**AVIS RELATIF À LA PROTECTION
CONTRE LES EVENTUELS EFFETS NOCIFS ET NUISANCES
PROVOQUÉS PAR LES RAYONNEMENTS NON IONISANTS
GÉNÉRÉS PAR DES ANTENNES ÉMETTRICES STATIONNAIRES**

Commune : CERFONTAINE - Exploitant : ORANGE

Référence exploitant : 235N1_1 / 32235N1_1 / 42235N1_1 / 52235N1_1

Rapport n° 3063 / 2024

Figure 1 : Vue en plan des lieux de séjour et des points de contrôle

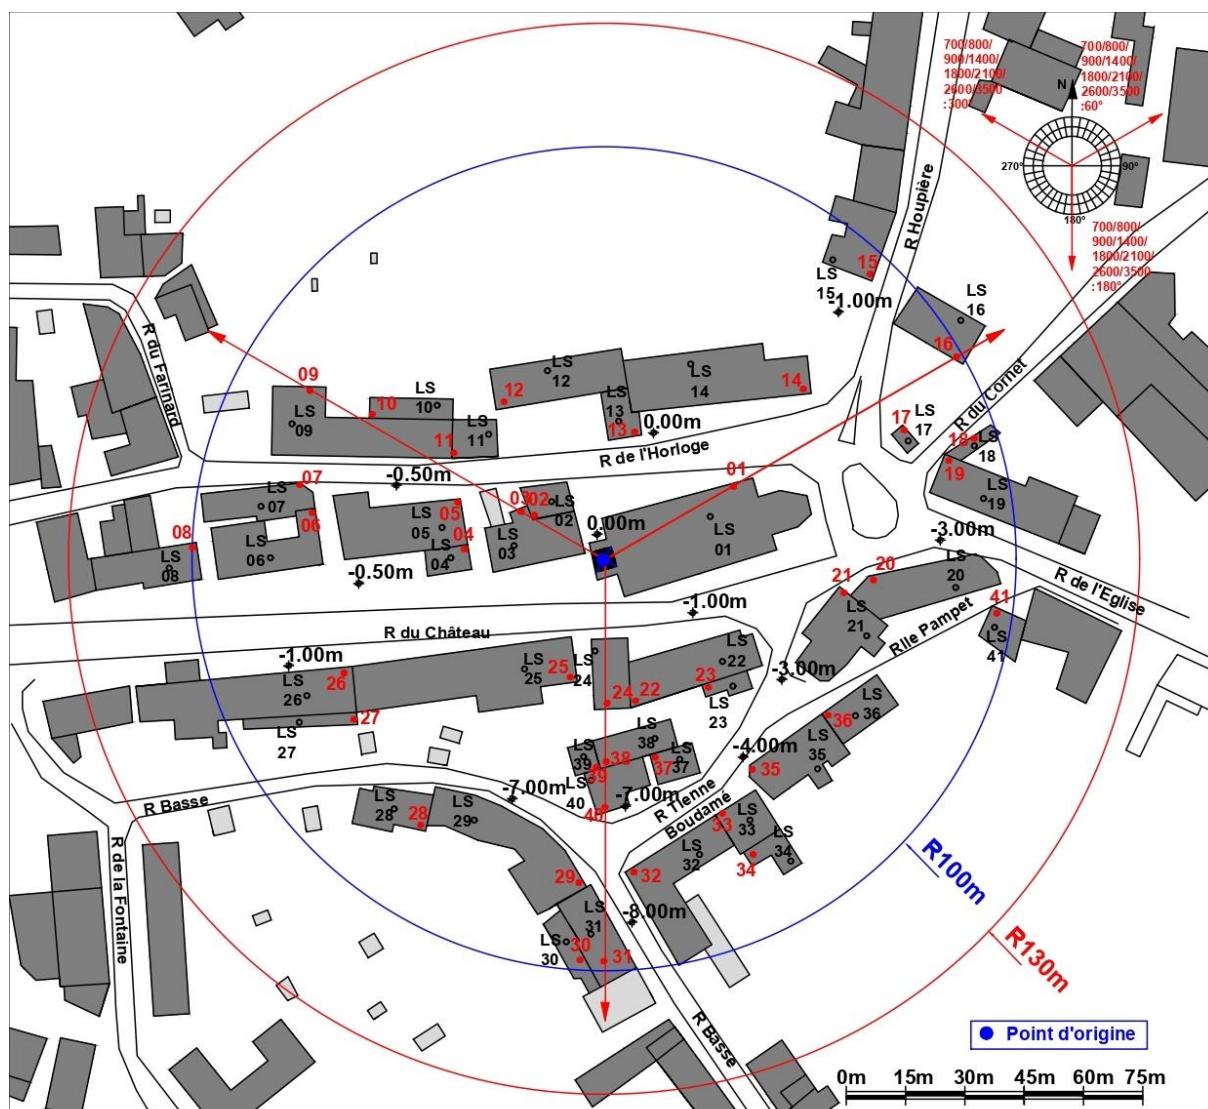
- le numéro du point de contrôle repris sur un des plans de la figure 1;
- le numéro du LS dans lequel se trouve le point de contrôle de la 1^{ère} colonne ;
- l'atténuation d'obstacle prise en compte pour le calcul de l'indice d'exposition dans le LS ;
- le résultat du calcul de l'indice d'exposition.

N° point de contrôle	LS	Atténuation (dB)	Indice d'exposition relatif à la limite par installation IE_i
16	LS16	3,0	0,153
15	LS15	3,0	0,135
8	LS08	3,0	0,119
19	LS19	3,0	0,118
41	LS41	3,0	0,060
7	LS07	3,0	0,055
11	LS11	3,0	0,055
37	LS37	3,0	0,055
18	LS18	3,0	0,053
9	LS09	3,0	0,049
17	LS17	3,0	0,047
40	LS40	3,0	0,046
14	LS14	3,0	0,045
39	LS39	3,0	0,044
6	LS06	3,0	0,044
10	LS10	3,0	0,043
30	LS30	3,0	0,042
38	LS38	3,0	0,041
5	LS05	3,0	0,040
12	LS12	3,0	0,037
32	LS32	3,0	0,033
24	LS24	3,0	0,033
29	LS29	3,0	0,032
33	LS33	3,0	0,032
22	LS22	3,0	0,031
1	LS01	3,0	0,030
25	LS25	3,0	0,029
3	LS03	3,0	0,029
2	LS02	3,0	0,028
35	LS35	3,0	0,028
21	LS21	3,0	0,028
20	LS20	3,0	0,028
31	LS31	3,0	0,027
4	LS04	3,0	0,023
34	LS34	3,0	0,022

Figure 2 : Vue en plan des installations d'antennes dans un rayon de 300 mètres autour de l'installation faisant l'objet de la demande d'avis

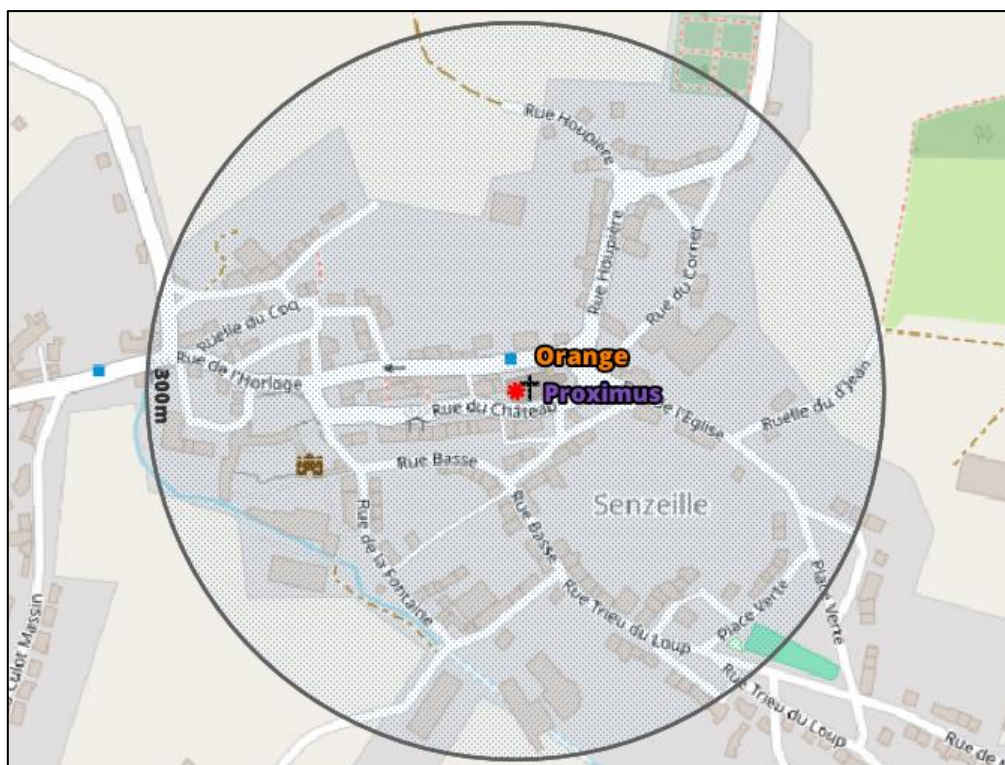
Le plan en projection verticale de la figure 2 indique la localisation des installations d'antennes émettrices stationnaires visées par le décret et situées dans un rayon de 300 mètres autour de l'installation référencée dans le paragraphe 2 et localisée au centre du cercle. Les données de localisation de ces antennes et les avis correspondant sont accessibles via le cadastre en ligne des antennes émettrices stationnaires⁸. Les installations prises en compte dans l'évaluation du respect de la limite cumulative sont les installations d'antennes émettrices déclarées en service par l'exploitant à la date du présent avis, à l'exception de l'installation référencée dans le paragraphe 2 et éventuellement d'autres installations ayant fait l'objet d'une demande d'avis à la même date et qui sont situées à l'intérieur de la zone de 300 mètres de rayon.

- dans tous les autres cas, il a été vérifié que la limite cumulative définie à l'article 4, §2 du décret n'est pas dépassée dans les lieux de séjour sur base du nombre d'installations localisées dans la zone d'évaluation de 300 mètres de rayon représentée dans la figure 2, de leur localisation ainsi que des données inscrites dans la figure 1 et au paragraphe 4 du présent avis et dans les avis attestant le respect de la limite par installation ou de la limite abrogée de 3 V/m relatifs aux autres installations reprises dans la figure 2.

Compte tenu des considérations ci-dessus, il apparaît que l'intensité du rayonnement électromagnétique généré, dans les lieux de séjour situés dans un rayon de 300 mètres autour de l'installation référencée dans le paragraphe 2, par l'ensemble des antennes émettrices stationnaires de l'ensemble des exploitants du même site d'antennes émettrices stationnaires respecte la limite fixée à l'article 4, § 2 du décret.
